收件者: Anthony Chi
主旨: Re: 有關運輸署對於規劃申請No. A/NE-TK/823的意見
附件: carpark plan management.jpg

池先生：
就你的規劃申請No. A/NE-TK/823，運輸署提出以下意見(只限英文文本):

Application No: A/NE-TK/823

Carpark Plan (Indicative)

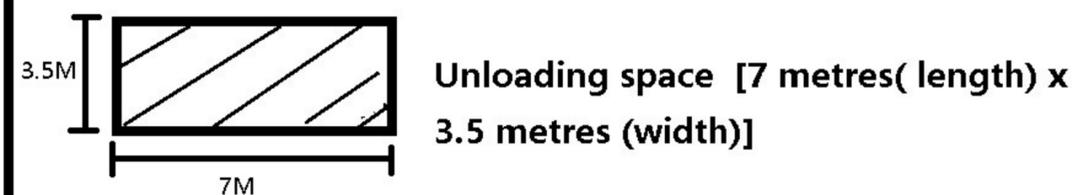
- (i) The applicant should indicate the size and type of 6 no. of parking spaces and the loading/unloading bay in a drawing on scale.
- (ii) We received complaints regarding traffic congestion at Ting K eastbound due to vehicles waiting for right-turning to the access road connecting to the subject site. The applicant shall provide a manager to mitigate the potential queuing problem on the public road according to the traffic management plan.

現在提交停車位置圖闡述停車位及上落卸貨區位置，以及停車位的尺寸。

另外，為了理順車輪進出停車場時的交通狀況，我們提議及將會安排交通督導員停車場出入處指揮交通，而交通督導員站崗的位置亦在停車位置圖中標示。

交通督導員位置

Unloading space
Size: 7米(L)x3.5米(W)

Carspaces
Size: 5米(L)x2.5米(W)
